TESTO DELLE OSSERVAZIONI

ALLEGATO alle OSSERVAZIONI all' IMPIANTO EOLICO denominato REMPILLO nel COMUNE di PITIGLIANO (GR). Comp

ID: Codice procedura (ID_VIP/ID_MATTM):10844

Impianto per la produzione di energia elettrica da fonte eolica, costituito da 6 aerogeneratori della potenza complessiva di 37,2 MW, un sistema di accumulo da 25 MW e relative opere connesse in località "Rempillo" nel comune di Pitigliano (GR).

Analisi di Intervisibilità Cumulativa delle Pali

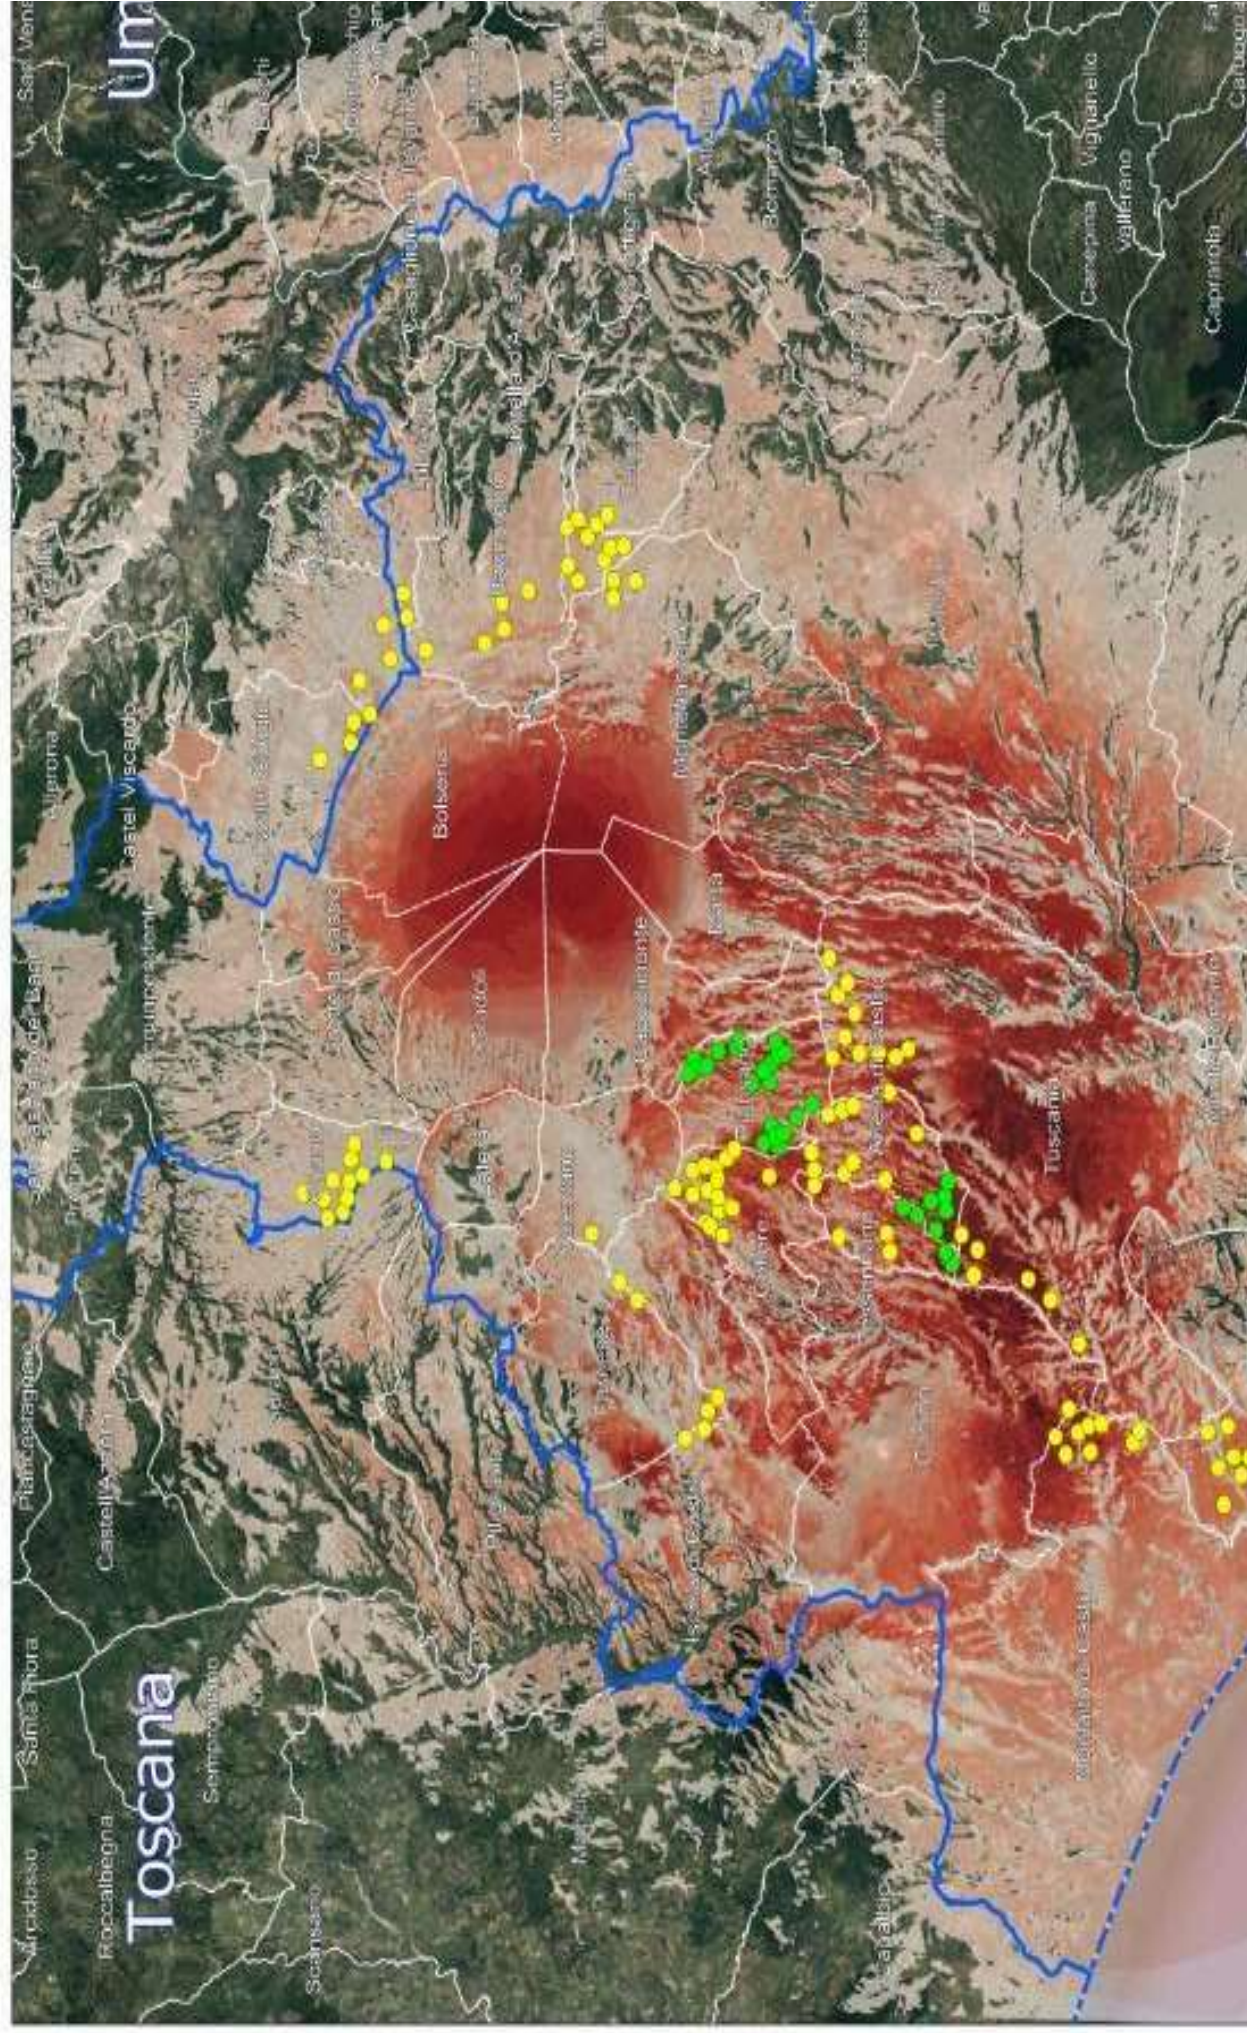
Quindi anche la Regione come Ente deputato dalla normativa nazionale a legiferare sulle aree idonee e non idonee si è espressa riguardo al fatto che abbia assolto ai doveri e alle quote stabilite dal PNIEC e in ambito regionale la provincia di Viterbo è stata quella con il più alto tasso di impianti FER tra tutte e quindi ormai satura ed il cumulo degli impianti FER installati, autorizzati e in progetto rappresenta una **elevata criticità per la sostenibilità ambientale di ulteriori eventuali iniziative**. L'impianto eolico " Rempillo" pur essendo "esterno al confine provinciale e regionale ma nelle sue immediate vicinanze (a soli 100 metri i primi due aerogeneratori) oltre ad impattare sul territorio e sulle economie di tre Comuni del Lazio (Farnese, Valentano e Latera) si trova nelle fasce di rispetto dei Beni di notevole interesse pubblico come si è evidenziate nelle Osservazioni nn. 1 e 2 e crea anche degli impatti negativi anche sui beni naturalistici come verrà dettagliato nell'Osservazione n. 4. Inoltre andrebbe a sommarsi al già enorme cumulo di impianti eolici e fotovoltaici e geotermici che già creano una elevata criticità ambientale nella provincia di Viterbo e interferiscono anche con il territorio toscano come si può vedere dalle immagini nn. 4 e 5 dell'Allegato n. 1.
